SERVICE INFO – INA 0187

Schimbare în curea elastică cu nervuri în V

Fulia întinzătorului 531 0503 10 nu mai este necesară

Figura 1: Transmisia auxiliară până la motorul nr. 0113089 cu folie întinzător

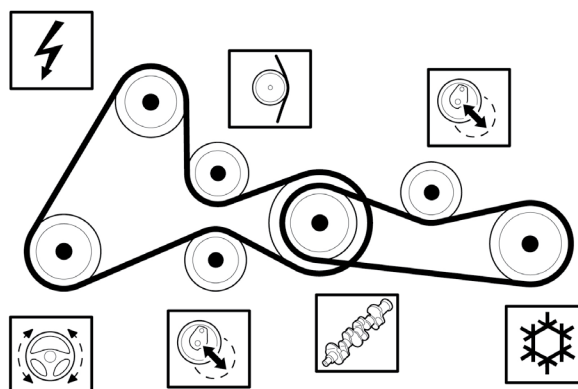
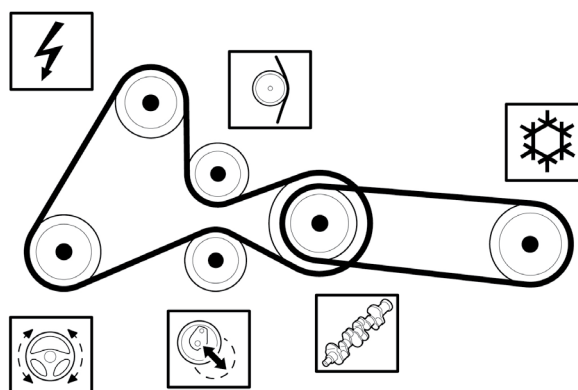
La transmisia auxiliară a compresorului pentru aer condiționat, producătorii enumerați mai sus folosesc o curea elastică cu nervuri în V, începând de la motorul nr. 0113090. Aceasta elimină folia întinzătorului care era necesară înainte, cu curea convențională cu nervuri în V.

Motoarele până la motorul nr. 0113089 pot fi de asemenea echipate cu curea elastică cu nervuri în V FB4EPK903 în timpul întreținerii preventive. Și aceasta elimină necesitatea foliei de întinzător.

Curea elastică cu nervuri în V respectă toate specificațiile tehnice, fără nicio restricție, putând fi montată în siguranță și pe motoarele până la motorul nr. 0113089. Odată ce un motor a fost modificat într-unul cu curea elastică cu nervuri în V, nu se mai poate monta în niciun caz o folie de întinzător.
